補足-2 【設計及び工事計画変更認可申請書に
添付する書類の整理について】

設計及び工事計画変更認可申請に添付する書類の整理について

残留熱除去系配管の改造に係る添付図（主配管の配置を明示した図面，系統図）の変更前後比較

補足-5【原子炉格納容器電気ペネトレーション貫通部改造工事
の概要について】

図1 電気配線貫通部の地震応答解析モデル (多質点系はりモデル)

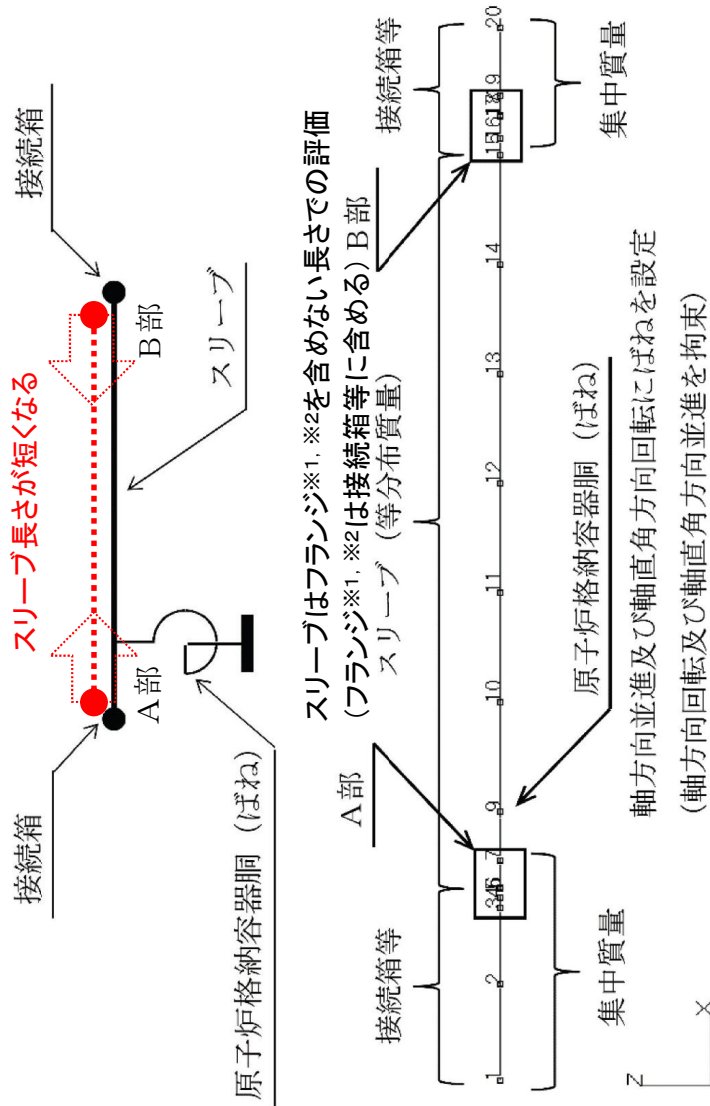
- スリリーブ長さが短くなる(A部ーB部間の長さが短くなる)と、支点(ばね)にかかる応力は小さくなる
- また、今回の改造では全体質量も小さくなる計画であり、SA工認時よりも耐震上有利となる

応答解析に用いた機器緒元の比較	①SA工認	②今回変更後	差(②-①)
フランジ※1, ※2を含める	—	2,747※2 (要目表)	—
スリリーブ長さ(mm)	2,713(要目表)	2,697	-16(-0.6%)※3
耐震計算で扱う長さ	—	1,990	-285(-12.5%)
全体質量(kg)	—	2,275	—

図 4-1 管台の必要厚さの計算に用いる寸法

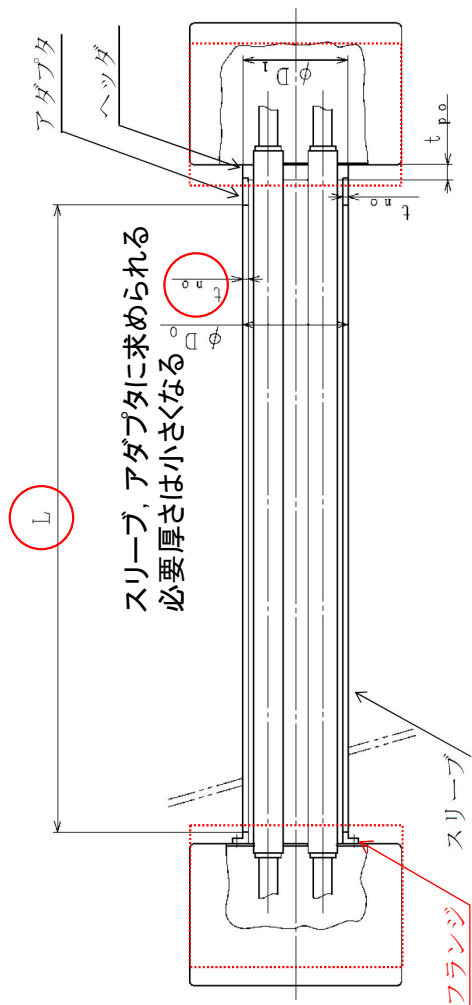
- スリープ長さが短くなると、スリープにかかる荷重が小さくなるため、スリープに求められる必要厚さは小さくなる
- スリープと同じ厚さであるアダプタに求められる必要厚さも小さくなる
- 今回の工事で板厚を変更しないため、SA工認時の保守性は保たれる

A～A矢視図

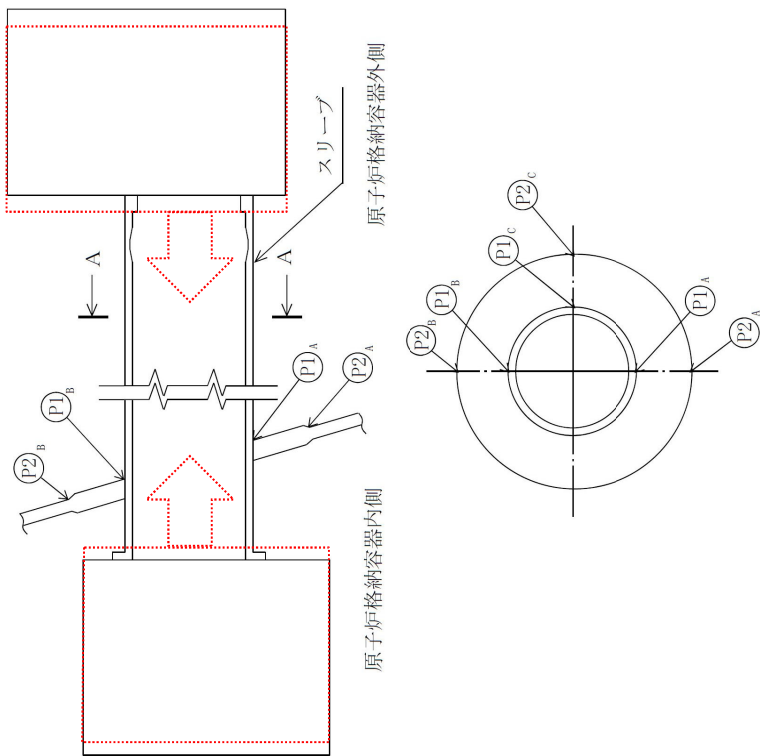
- スリープ長さが短くなると評価点にかかる応力は小さくなる

(スリープ長さが短くなることで接続箱が評価点が近づく)
